Zduńska Wola, dnia 18-11-2013

SPZPOZ
98-220 Zduńska Wola
Ul. Szadkowska 2

Uprzejmie informujemy, że w dniu 14-11-2013 roku do Zamawiającego wpłynęła prośba o wyjaśnienie zapisu specyfikacji istotnych warunków zamówienia w postępowaniu prowadzonym na podstawie przepisów ustawy z dnia 29 stycznia 2004 roku Prawo zamówień publicznych (Dz.U.z 2010 r. Nr 113, poz.759 z póź. zm.) w trybie **przetarg nieograniczony** , na :
„Termomodernizacja SPZPOZ Poradnia dla dzieci ul. Mickiewicza 4 w Zduńskiej Woli „.

KONSTRUKCJA ZADASZEŃ skala 1:20

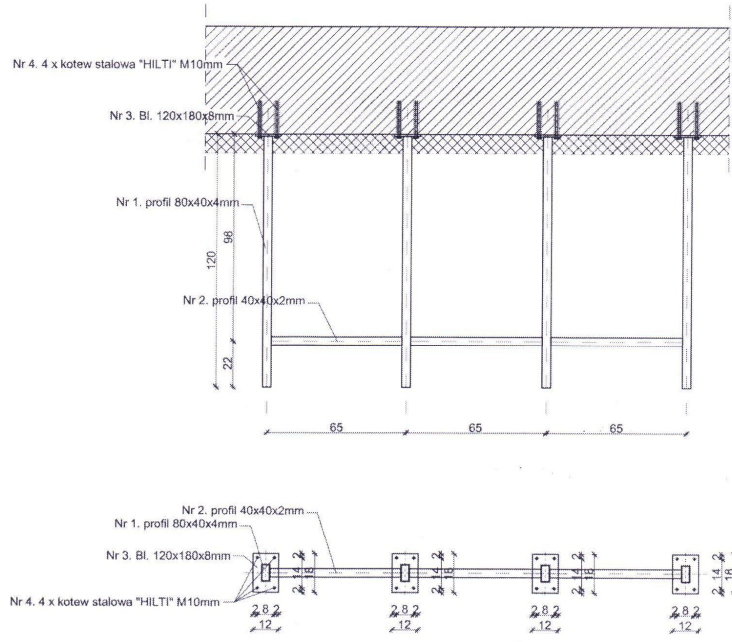
9. kominy na dachu: w kosztorysie jest tylko 1 kpl. Jakie prace należy wykonać , jakie obróbki blacharskie?, ile jest tych kominów?.
10. brak jest opisu i rysunku daszka. Proszę o podanie wymiarów daszka, z jakich materiałów ma być wykonany ?.

- 10.10. ad. pkt. 10 – Zamawiający informuje, że:
W dokumentacji :
Rysunek nr 1 . Rzut parteru : wysięg daszków: 1,2 m osiowy rozstaw profili stalowych: 65 cm ,
Rysunek nr 3 . Elewacja północna części frontowej – wysięg i wysokość .
W załączeniu rysunek : konstrukcja zadaszeń i obliczenia statyczno-wytrzymałościowe belki stalowej.
